ATUALIZAÇÃO DA ALOCAÇÃO DE MÓDULOS NOS ANEXOS I, II E PERGOLADO

Assunto: Detalhamento da atualização do estudo de viabilidade do anexo I, II e pergolado

no Tribunal de Contas da União - DF - Contrato 34/2017.

Local: SAFS Quadra 4, Lote 1 – Asa Sul, Brasília – DF

Fig. 3 – Realocação dos módulos Fotovoltaicos

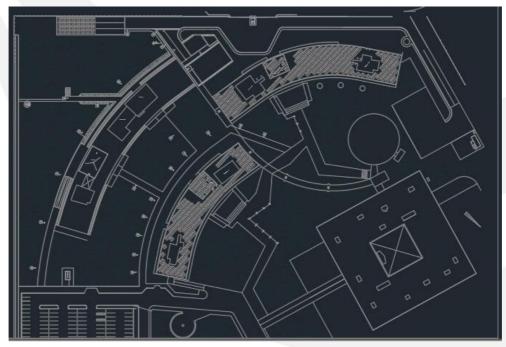
Pode-se observar a partir da tabela 1 que as usinas do anexo I e II sofreram um aumento significativo no número de módulos, enquanto que, na usina do pergolado foram retirados, propositalmente, 4 módulos para que o balanço de energia dos inversores fosse aprimorado, conforme será verificado no diagrama unifilar do sistema.

Fig. 4 - Alocação de módulos Anexo I

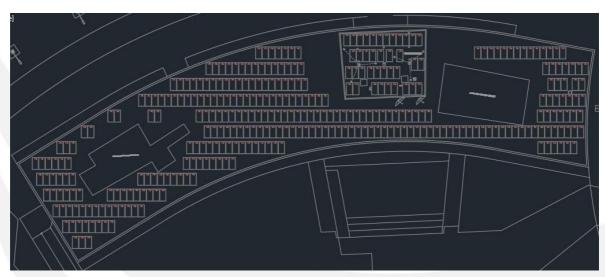
Devido ao translado da casa de máquinas, houve mais espaço para alocarmos módulos com baixa taxa de sombreamento. Dessa forma, conseguimos alocar 29 módulos a mais na laje do TCU, totalizando um aumento de aproximadamente 10 kWp. Apesar deste aumento, observou-se uma pequena redução do PR, que é válido em vista o aumento da geração causado pelo significativo aumento da potência do sistema.

Fig. 8 – Alocação de módulos Anexo II

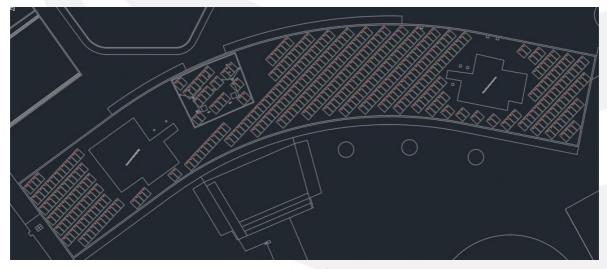
Devido a redução da casa de máquinas e das condensadoras, conseguimos alocar 4 módulos a mais na laje do Anexo II do TCU, totalizando um aumento de aproximadamente 2 kWp, mantendo o PR da usina.

Fig. 12 – Alocação de módulos Anexo I

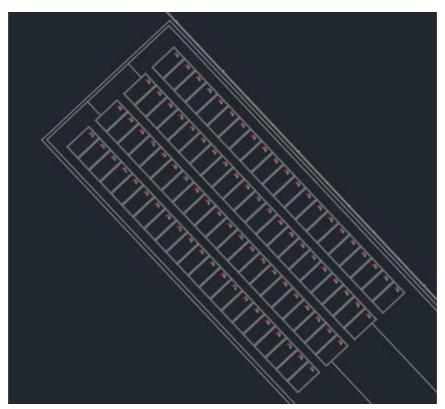
Retiramos 4 módulos do pergolado por questão de dimensionamento elétrico do sistema. Com a utilização de 84 módulos, podemos dividir as strings para cada bloco, não sendo necessário continuar uma string em anexos diferentes.
